• **INFORME C&U INSTRUMENTACIÓN**

35 Años	ACTA DE COMITE DE OBRA	ING-R101 Versión No 01 Elaborado por: RAL Página 5 de 9
--	-------------------------------	--

Figura 2: Esquema ubicación instrumentación interna del proyecto

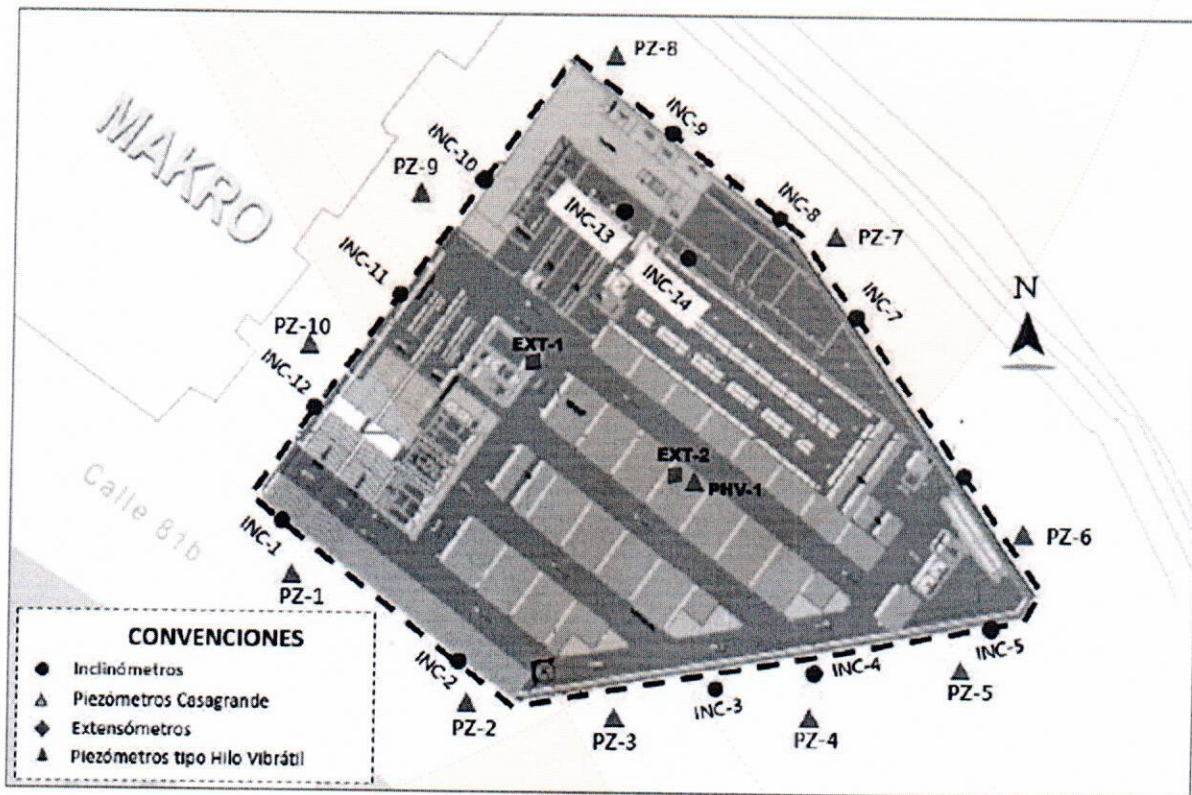
Como se muestra en la tabla 1, columna 3, se resalta que en los inclinómetros INC-7 EAAB, e INC-8 EAAB ubicados en el costado oriental del proyecto, registran deformaciones máximas acumuladas del orden de 5.2 y 8.6 milímetros respetivamente, siendo estas deformaciones, las mayores deformaciones registradas por los inclinómetros instalados en el perímetro exterior de la obra.

Valores por debajo de los establecidos en el estudio de suelos. Deformaciones que podrían ser atribuidas a los trabajos de excavación que se adelantan en el costado oriental de la obra; comportamiento que se ratifica con los inclinómetros internos.

Para los inclinómetros internos, los INC-3, INC-4, INC-5, INC-6 e INC-7, instalados en los costados oriente y norte del proyecto registran variaciones acumuladas que varían entre los 8.6 y los 14.8 milímetros para la campaña de monitoreo llevada a cabo el 21 de febrero de 2022. Se menciona que los desplazamientos registrados se presentan entre los -6.0 y los -12.0 metros de profundidad y podrían estar asociadas a las labores de excavación de primer y segundo sótano llevadas a cabo en cercanías a los instrumentos. De cualquier forma muy por debajo de las señaladas en el estudio de suelos. Como se mencionó en los inclinómetros del acueducto, hay correspondencia entre los inclinómetros instalados en pantalla y los inclinómetros instalados en terreno sobre el costado oriental del proyecto.
